Referencia: Expediente: LAV0033-00-2016

AUTORIDAD NACIONAL DE LICENCIAS AMBIENTALES
- ANLA –
RESOLUCIÓN N° **001351**
(05 JUL. 2024)

“Por la cual se modifica la Licencia Ambiental otorgada mediante Resolución 1326 de 5 de agosto de 2020 y se toman otras determinaciones”

Tabla 43 Revisión de accesos mencionados y consideraciones del Equipo Evaluador Ambiental de la ANLA

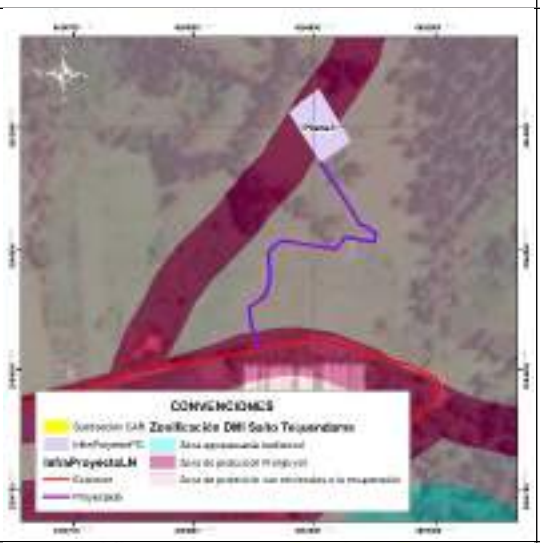
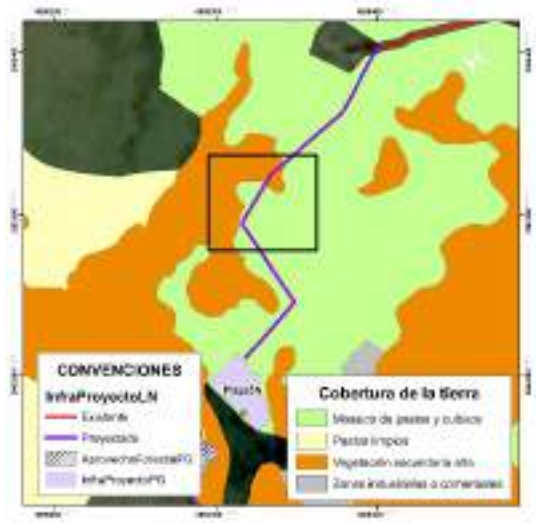
Teniendo en cuenta la respuesta presentada, el Equipo Evaluador Ambiental de la ANLA realizó la verificación de cada uno de los accesos relacionados por la Sociedad, de tal manera que en la siguiente tabla se presentan las observaciones y consideraciones realizadas en el marco de la evaluación desarrollada, tomando como referencia las tablas 29-1 y 29-2 presentadas en la respuesta anteriormente mencionada.

Tipo de obra	***Soporte gráfico revisión Equipo Evaluador Ambiental de la ANLA***	***Consideraciones Equipo Evaluador Ambiental de la ANLA***
*Acceso a plaza 1N**		*Se valida que el acceso es existente y por tanto no requiere aprovechamiento forestal. No obstante, frente a las acciones de mantenimiento propuestas, se identifica que parte del área del acceso se ubica en zona de protección absoluta, por tanto **NO es procedente autorizar las actividades de rocería** en el tramo que se ubica en esta zona.*
*Acceso a plaza 2** *Plaza 2* *(Se indica acceso peatonal desde Vía Tipo 1 hasta sitio de plaza)*		*Se valida que el acceso específico hasta la plaza de tendido no es existente. Para la plaza de tendido y acceso no se encuentra sustracción de reserva autorizada por parte de la CAR. Adicionalmente, parte de la plaza y el acceso se ubica en zona de protección absoluta, donde se establece como uso prohibido la ejecución de rocería. Por lo anterior **NO es procedente autorizar la infraestructura de la plaza y del acceso al no tener sustracción aprobada y al no ser permitidas las actividades de rocería**.*

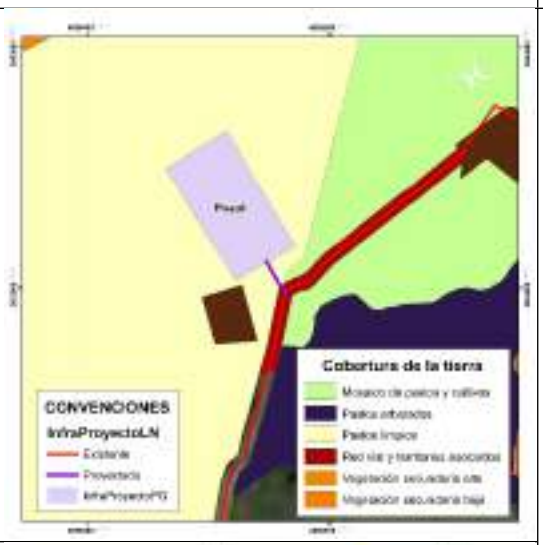
Tipo de obra	***Soporte gráfico revisión Equipo Evaluador Ambiental de la ANLA***	***Consideraciones Equipo Evaluador Ambiental de la ANLA***
*Acceso a plaza 3** *Plaza 3 (Se indica acceso peatonal desde carreteable existente hasta sitio de plaza)*		*Se valida que el acceso específico hasta la plaza de tendido no es existente. Para la plaza de tendido y el acceso no se encuentra sustracción de reserva autorizada por parte de la CAR. Igualmente, no realizó la solicitud de permiso de aprovechamiento forestal. Por lo anterior* ***NO es procedente autorizar la infraestructura de la plaza y del acceso al no tener sustracción aprobada.***
Acceso a sitio de torre 301N (Se indica como acceso peatonal) *Sitio de torre ST301N*		*Se valida que para la sección del acceso de llegada a la torre se relaciona como acceso existente a un sendero o camino, en cobertura de pastos limpios. Se identifica que no se requiere permiso de aprovechamiento y tampoco se tienen restricciones para ingreso con semovientes puesto que no se encuentra dentro del DMI Sector Salto de Tequendama y Cerro Manjui.*

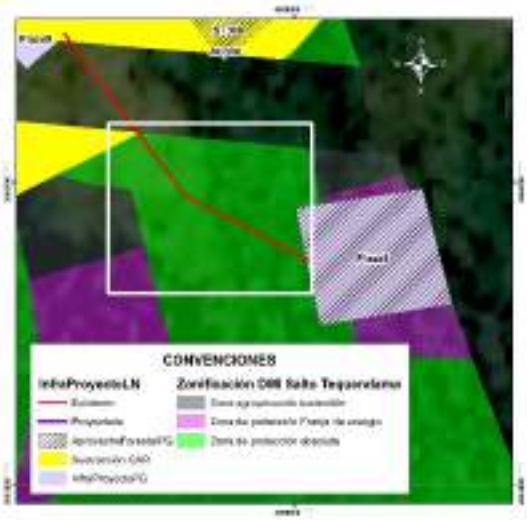
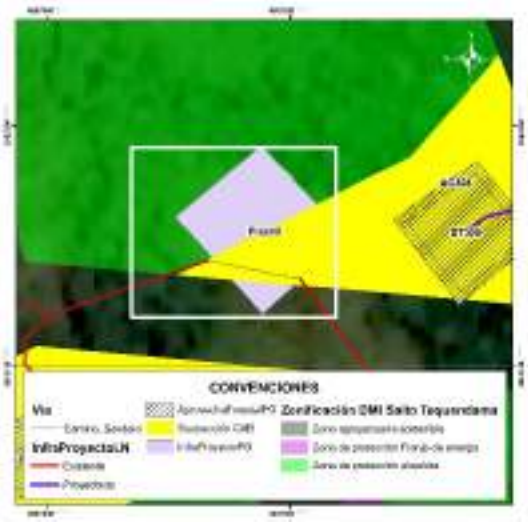
Tipo de obra	***Soporte gráfico revisión Equipo Evaluador Ambiental de la ANLA***	***Consideraciones Equipo Evaluador Ambiental de la ANLA***
*Acceso a plaza 4N** *Plaza 4N* *Acceso a torre 302N (Se indica acceso peatonal a sitio de torre)* *Torre 302N*		*Se valida que para el acceso a la plaza de tendido hay acceso existente, sobre el cual no se requiere permiso de aprovechamiento forestal.* *Respecto a la torre, la sección del acceso de llegada a la torre se relaciona como acceso existente a un sendero o camino, en cobertura de mosaico de pastos y cultivos. Se identifica que no se requiere permiso de aprovechamiento y que tampoco se tienen restricciones para ingreso con semovientes puesto que no se encuentra dentro del DMI Sector Salto de Tequendama y Cerro Manjui.*
*Acceso a plaza 5N** *(Se indica existencia de acceso peatonal)* *Plaza de tendido 5N*		*Comparando la ubicación del acceso con la cartografía base se identifica que el acceso no se asocia a ningún camino o sendero existente, dándose contradicción con la tabla presentada por la Sociedad pero coherencia con la capa InfraProyectoLN, donde se indica que el acceso es proyectado. Se valida que este acceso atraviesa en su recorrido zonas de vegetación secundaria alta, sobre las cuales la Sociedad* ***NO podrá adelantar actividades de tala*** *puesto que no realizó la solicitud de permiso (Recuadros negros).*

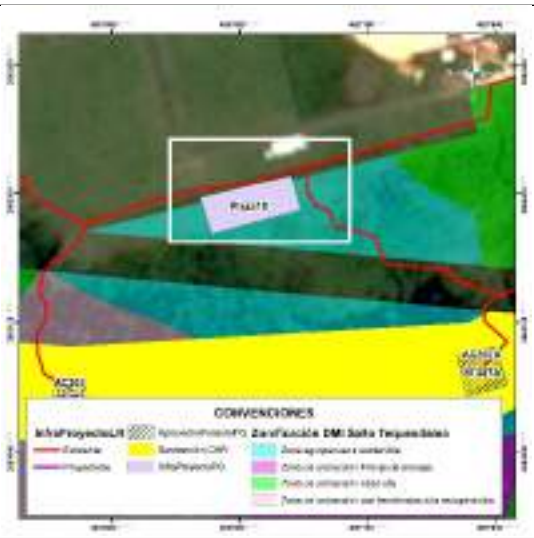
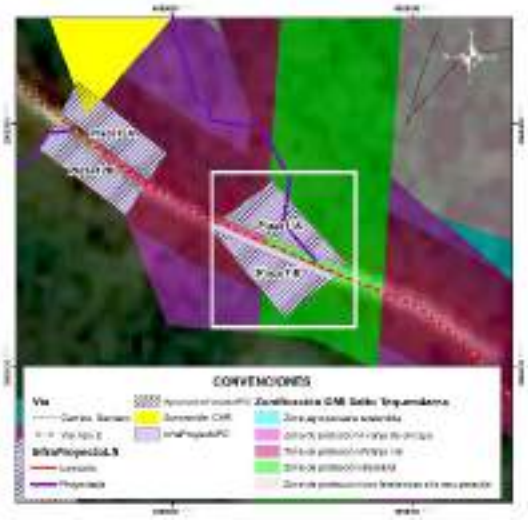
Tipo de obra	***Soporte gráfico revisión Equipo Evaluador Ambiental de la ANLA***	***Consideraciones Equipo Evaluador Ambiental de la ANLA***
Acceso a plaza 6- Plaza de tendido 6 *(Se indica ingreso por acceso peatonal desde vía carreteable)*		*Comparando la ubicación de los accesos con la cartografía base se identifica que los accesos no se asocian a ningún camino o sendero existente, dándose contradicción con la tabla presentada por la Sociedad pero coherencia con la capa InfraProyectoLN, donde se indica que el acceso es proyectado. Se valida que estos accesos y las plazas se ubican en unidades de pastos limpios y arveja, no siendo necesario ejecutar actividades de aprovechamiento forestal. También se corrobora la no existencia de restricciones asociadas al DMI Salto de Tequendama y Cerro Manjui.*
Acceso a plaza 7- Plaza de tendido 7 (Se indica ingreso por acceso peatonal desde vía carreteable)*

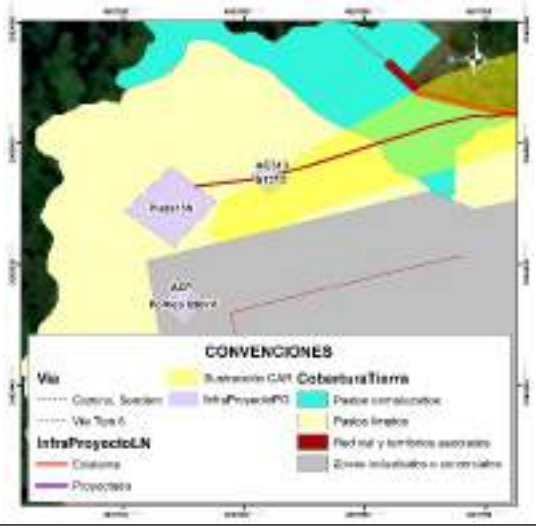
Tipo de obra	***Soporte gráfico revisión Equipo Evaluador Ambiental de la ANLA***	***Consideraciones Equipo Evaluador Ambiental de la ANLA***
Acceso a plaza 8 *(Reportada como acceso peatonal en documento y en capa InfraProyectoLN como acceso existente)*** *Plaza de tendido 8*		*Se valida que el acceso específico hasta la plaza de tendido no es existente. Para la plaza de tendido y el acceso no se encuentra sustracción de reserva autorizada por parte de la CAR puesto que la Sociedad no hace su solicitud. Adicionalmente, parte de la plaza y el acceso se ubica en zona de protección absoluta, donde se establece como uso prohibido la ejecución de rocería. Por lo anterior* ***NO es procedente autorizar la infraestructura de la plaza y del acceso al no tener sustracción aprobada y al no ser permitidas las actividades de rocería.***
*Acceso a plaza 9*** *(Reportada como acceso peatonal en documento y en capa InfraProyectoLN como acceso existente)* *Plaza de tendido 9*		*Se valida que acceso específico hasta plaza de tendido se reporta como camino o sendero, el cual se ubica a 350 m de vía tipo 6 sin pavimentar. Para plaza de tendido y acceso no se encuentra sustracción de reserva autorizada por parte de la CAR puesto que la Sociedad no hace su solicitud. Adicionalmente, parte de la plaza y el acceso se ubica en zona de protección absoluta, donde se establece como uso prohibido la ejecución de rocería. Por lo anterior* ***NO es procedente autorizar la infraestructura de la plaza y del acceso al no tener sustracción aprobada y al no ser permitidas las actividades de rocería.***

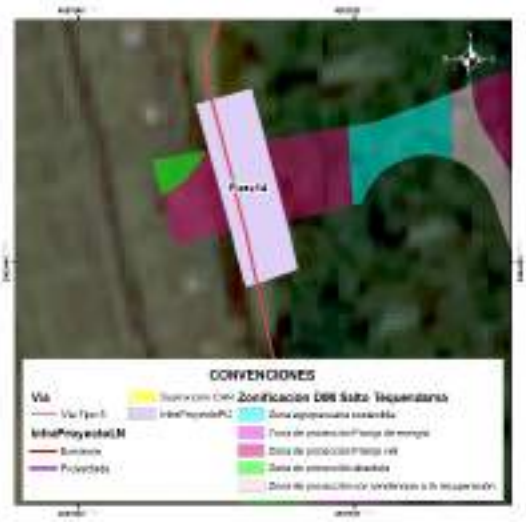
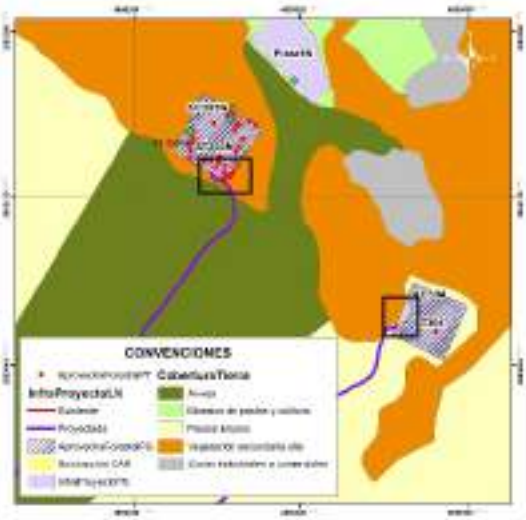
Tipo de obra	***Soporte gráfico revisión Equipo Evaluador Ambiental de la ANLA***	***Consideraciones Equipo Evaluador Ambiental de la ANLA***
*Acceso a plaza 10 (vía tipo 6 sin pavimentar)*** *Plaza de tendido 10*		*Se valida que el acceso específico hasta la plaza de tendido se reporta como vía tipo 6, sin embargo se plantea adecuación con rocería, aspecto que es inconsistente con la definición de la vía existente. La plaza de tendido se ubica en una "zona agropecuaria sostenible" del DIM Salto del Tequendama y Cerro Manjui, para la cual la Sociedad no solicitó sustracción de reserva ante la CAR. Por lo anterior* ***NO es procedente autorizar la infraestructura de la plaza y del acceso al no tener sustracción de reserva.***
*Acceso a plazas de tendido 11A (camino o sendero desde vía tipo 2) y 11B*** *Plazas de tendido 11A y 11B*		*En el documento se relaciona como acceso el Acc-06, sin embargo, en la capa InfraProyectoLN se identifica que el acceso asociado es el Acc-309.* *Se valida que acceso específico hasta plaza de tendido 11A se relaciona como camino o sendero, para el cual se plantearía adecuación con rocería la cual se establece dentro de la zonificación del DMI Sector Salto del Tequendama y Cerro Manjui como actividad prohibida en zona de protección absoluta. Para plazas de tendido y acceso no se encuentra sustracción de reserva autorizada por parte de la CAR puesto que la Sociedad no hace su solicitud.* *Por lo anterior* ***NO es procedente autorizar la infraestructura de las plazas y del acceso al no tener sustracción de reserva.***

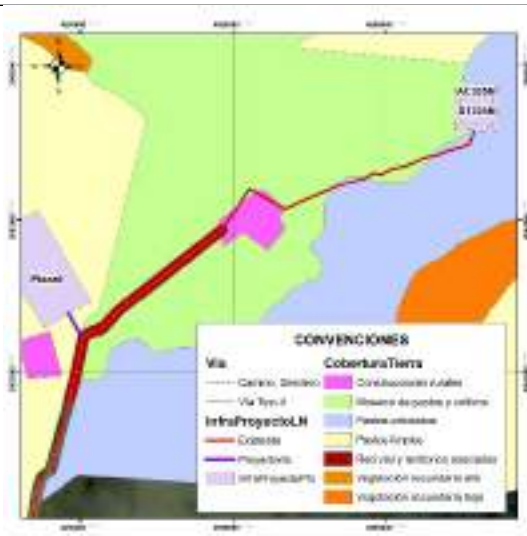
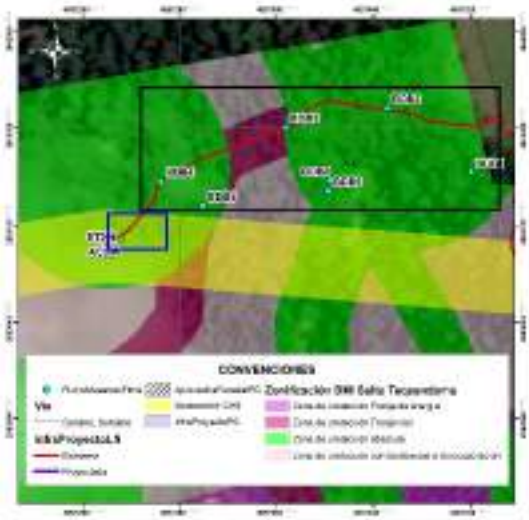
Tipo de obra	***Soporte gráfico revisión Equipo Evaluador Ambiental de la ANLA***	***Consideraciones Equipo Evaluador Ambiental de la ANLA***
*Acceso a plazas de tendido 12A y 12B**** *Plazas de tendido 12A y 12B*		*Se valida que parte de las dos plazas de tendido se encuentran en DMI sin sustracción de reserva autorizada por parte de la CAR, las cuales se ubican en "zona de protección vial". Teniendo en cuenta el área disponible que se encuentra fuera del DMI,* ***NO es procedente autorizar la infraestructura de la plaza de tendido 12A y solo podría autorizarse el área de la plaza de tendido 12B en el área que se encuentra fuera del DMI, área en la cual se autoriza el permiso de aprovechamiento solicitado.***
*Acceso a plaza de tendido 13N*** *Sitio de torre ST313*		*Se identifica que el acceso, la plaza de tendido y la torre se ubica en unidades de pastizales. El trazado del acceso se ubica sobre las zonas sustraídas, razón por la cual se considera aceptable este acceso siempre y cuando* ***NO*** *se realicen actividades de aprovechamiento forestal, puesto que este permiso no se solicitó.*

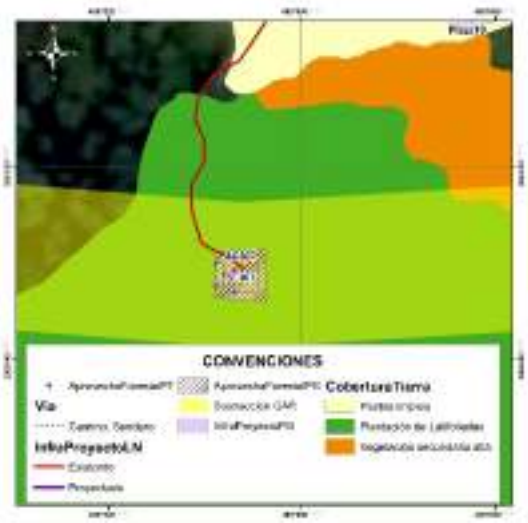
Tipo de obra	***Soporte gráfico revisión Equipo Evaluador Ambiental de la ANLA***	***Consideraciones Equipo Evaluador Ambiental de la ANLA***
*Acceso a plaza (vía tipo 5)** *Plaza de tendido 14*		*Se valida que la parte central de la plaza de tendido se encuentra en DMI para la cual la Sociedad no realizó solicitud de sustracción y por tanto no tiene autorización por parte de la CAR. En este sentido,* ***NO es procedente autorizar la infraestructura de la plaza de tendido 14.***
*Accesos a sitios de torre ST303N y ST304** *Sitios de torre ST303N y ST304*		*Comparando la ubicación de los accesos con la cartografía base se identifica que no se asocian a ningún camino o sendero existente, quedando identificada una contradicción con la tabla presentada por la Sociedad pero coherencia con la capa InfraProyectoLN donde se indica que el acceso es proyectado. Se valida que estos accesos se ubican en su mayoría en cultivos de arveja y en pastos limpios, no siendo necesario ejecutar actividades de aprovechamiento forestal para estos tramos.* *Para el caso del acceso al ST303N y una parte del ST304, se identifica cruce con parches de vegetación secundaria alta (ver recuadros negros) para los cuales la Sociedad* ***NO podrá adelantar actividades de tala*** *puesto que no realizó la solicitud de permiso.*

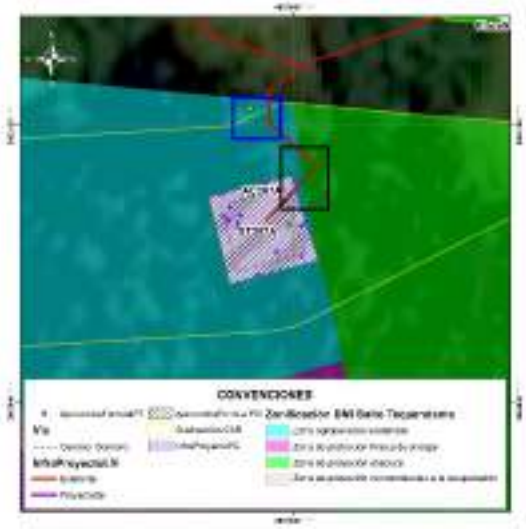
Tipo de obra	***Soporte gráfico revisión Equipo Evaluador Ambiental de la ANLA***	***Consideraciones Equipo Evaluador Ambiental de la ANLA***
*Acceso a ST305N** *Sitio de torre ST305N*		*Revisando con la cartografía base se identifica que el acceso no es existente sino que se relaciona con la existencia de un camino o sendero que atraviesa unidades de mosaico de pastos y cultivos, pastos arbolados y construcciones rurales (ubicadas a 110 m del sitio de torre). Teniendo en cuenta que la Sociedad no solicita permiso de aprovechamiento forestal, en este acceso y en la torre **NO podrá adelantar actividades de tala** de ningún individuo que pueda encontrarse de manera aislada (pastos arbolados).*
*Acceso a ST306 (Se menciona en documento y en cartografía base como acceso peatonal)**		*Durante la visita de evaluación se validó que no existe camino o sendero reportado en cartobase y que la condición de la vegetación es de tipo denso, lo cual es consistente con la cobertura registrada (Bosque denso). Adicionalmente, se identifica que en el área trazada para el acceso, existen individuos de especies en veda, los cuales no están siendo incluidos en solicitud de aprovechamiento forestal (ver cuadro azul).*  ***Individuo fustal ubicado en tramo de llegada del acceso (No solicitado en aprovechamiento forestal) Coordenadas 4º34´12´´N, 74º17´15´´ W.*** *De igual manera, en el tramo del acceso la Sociedad registra a las parcelas BDB4, BDB3 y BDB2 (Ver cuadros negros), en las cuales reporta 100 individuos fustales, de estos 23 obedecen a la especie Cyathea sp. y 35 a la*

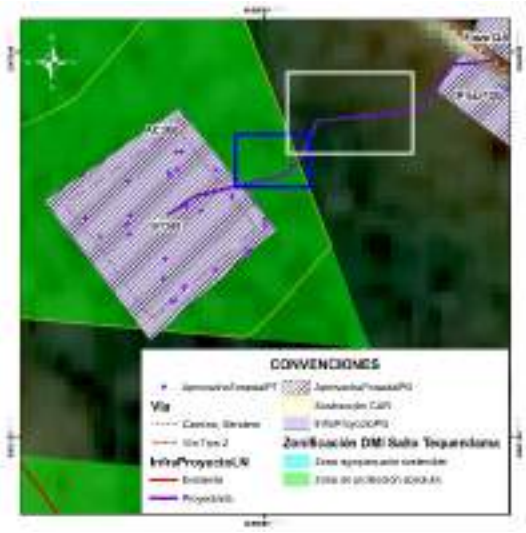
Tipo de obra	***Soporte gráfico revisión Equipo Evaluador Ambiental de la ANLA***	***Consideraciones Equipo Evaluador Ambiental de la ANLA***
		especie Quercus humboldtii, ambas especies en veda nacional. *Sumado a esto, no se encuentra sustracción de reserva autorizada por parte de la CAR puesto que la Sociedad no hace su solicitud para los accesos y tampoco realiza solicitud de aprovechamiento forestal aun cuando fue requerido. Adicionalmente, parte del acceso se ubica en zona de protección absoluta, donde se establece como uso prohibido la ejecución de rocería. Por lo anterior* ***NO es procedente autorizar el acceso al no tener sustracción aprobada, no haber solicitado permiso de aprovechamiento forestal y no ser permitidas las actividades de rocería.***
*Acceso a ST307 (Se menciona en documento y en cartografía base como acceso peatonal)**		*Durante la visita de evaluación se validó que no existe camino o sendero reportado en cartobase y que la condición de la vegetación se asocia a plantaciones de latifoliadas con vegetación arbórea densa producto de la recuperación del área con presencia de especies en veda. Resultado de ello, la Sociedad para el sitio de torre (relacionado en cobertura plantación de latifoliadas) solicita permiso de aprovechamiento forestal para seis (6) individuos de Quercus humboldtii (especie en veda nacional), no obstante, para el acceso omite la solicitud de permiso de aprovechamiento forestal no siendo procedente la autorización de intervención en acceso.* *Sumado a esto, en parte del acceso no se encuentra sustracción de reserva autorizada por parte de la CAR puesto que la Sociedad no hace*

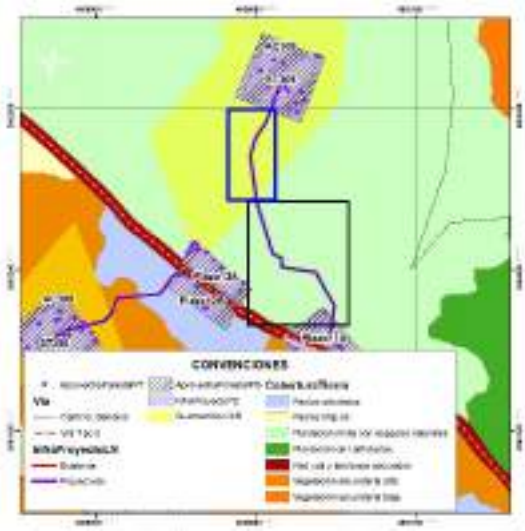
Tipo de obra	***Soporte gráfico revisión Equipo Evaluador Ambiental de la ANLA***	***Consideraciones Equipo Evaluador Ambiental de la ANLA***
		su solicitud para los accesos. Por lo anterior ***NO es procedente autorizar el acceso al no tener sustracción aprobada y no haber solicitado permiso de aprovechamiento forestal.***
*Acceso a ST307A (Se menciona en documento y en cartografía base como acceso peatonal)**		*Durante la visita de evaluación se validó que no existe camino o sendero reportado en cartobase y que la condición de la vegetación se asocia a plantaciones de latifoliadas con vegetación arbórea densa producto de la recuperación del área con presencia de especies pioneras. Resultado de ello, la Sociedad para el sitio de torre (relacionado en la misma cobertura) solicita permiso de aprovechamiento forestal para 16 individuos fustales, no obstante, para el acceso omite la solicitud de permiso de aprovechamiento forestal no siendo procedente la autorización de intervención en acceso. Adicionalmente, en la visita de evaluación se identificó que en el área trazada para el acceso, existen individuos fustales, los cuales no están siendo incluidos en solicitud de aprovechamiento forestal (ver cuadro azul).* *Sumado a esto, en parte del acceso no se encuentra sustracción de reserva autorizada por parte de la CAR puesto que la Sociedad no hace su solicitud para los accesos y adicionalmente, parte del acceso se ubica en zona de protección absoluta, donde se establece como uso prohibido la ejecución de rocería (ver cuadro negro). Por lo anterior* ***NO es procedente autorizar el acceso al no tener sustracción aprobada, no haber solicitado permiso de aprovechamiento forestal y no***

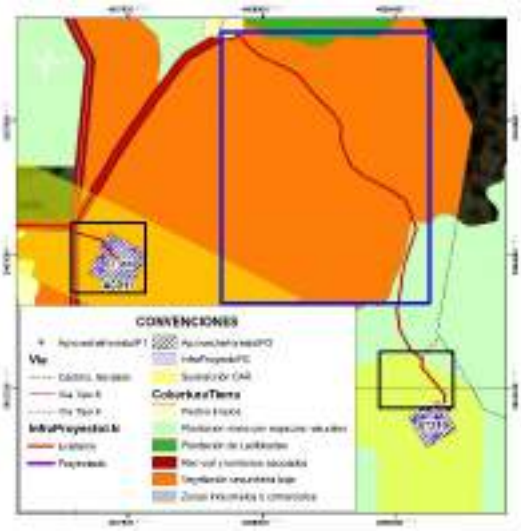
Tipo de obra	***Soporte gráfico revisión Equipo Evaluador Ambiental de la ANLA***	***Consideraciones Equipo Evaluador Ambiental de la ANLA***
		ser permitidas las actividades de rocería.
Acceso a ST308 *(Acceso mencionado como proyectado en capa InfraProyectoLN y como sendero/ camino en cartobase)**		*Durante la visita de evaluación se validó que no existe camino o sendero reportado en cartobase y que la condición de la vegetación se asocia vegetación secundaria alta. Resultado de ello, la Sociedad para el sitio de torre (relacionado en la misma cobertura) solicita permiso de aprovechamiento forestal para 36 individuos fustales, no obstante, para el acceso omite la solicitud de permiso de aprovechamiento forestal no siendo procedente la autorización de intervención en acceso. Adicionalmente, en la visita de evaluación se identificó que en el área trazada para el acceso, existen individuos fustales, los cuales no están siendo incluidos en solicitud de aprovechamiento forestal (ver cuadro azul).* *Sumado a esto, en área por fuera del DMI (ver recuadro blanco) tampoco se solicita permiso de aprovechamiento aun cuando la cobertura es vegetación secundaria alta. Por lo anterior* ***NO es procedente autorizar el acceso al no haber solicitado permiso de aprovechamiento forestal para su intervención.***

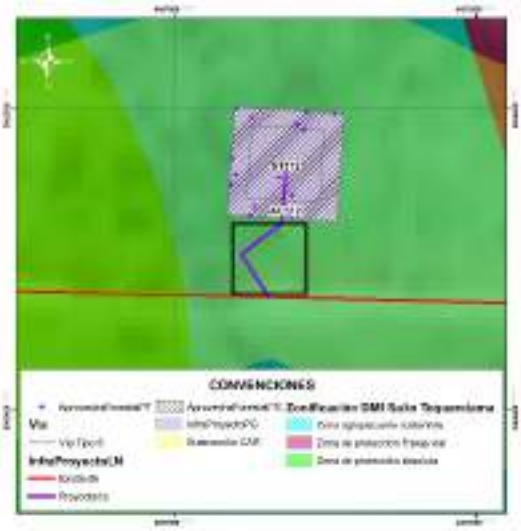
Tipo de obra	***Soporte gráfico revisión Equipo Evaluador Ambiental de la ANLA***	***Consideraciones Equipo Evaluador Ambiental de la ANLA***
Acceso a ST309 *(Acceso mencionado como proyectado en capa InfraProyectoLN y como sendero/ camino en cartobase)**		*Durante la visita de evaluación se validó que no existe camino o sendero reportado en cartobase y que la condición de la vegetación se asocia a la cobertura de plantación mixta con espacios naturales. Resultado de ello, la Sociedad para el sitio de torre (relacionado en la misma cobertura) solicita permiso de aprovechamiento forestal para 17 individuos fustales, no obstante, para el acceso omite la solicitud de permiso de aprovechamiento forestal no siendo procedente la autorización de intervención en acceso ni dentro del área sustraída (Recuadro azul) ni por fuera de esta.* *Sumado a esto, en parte del acceso no se encuentra sustracción de reserva autorizada por parte de la CAR puesto que la Sociedad no hace su solicitud para los accesos y adicionalmente, parte del acceso se ubica en zona de protección absoluta, donde se establece como uso prohibido la ejecución de rocería (ver cuadro negro). Por lo anterior* ***NO es procedente autorizar el acceso al no tener sustracción aprobada, no haber solicitado permiso de aprovechamiento forestal y no ser permitidas las actividades de rocería.***
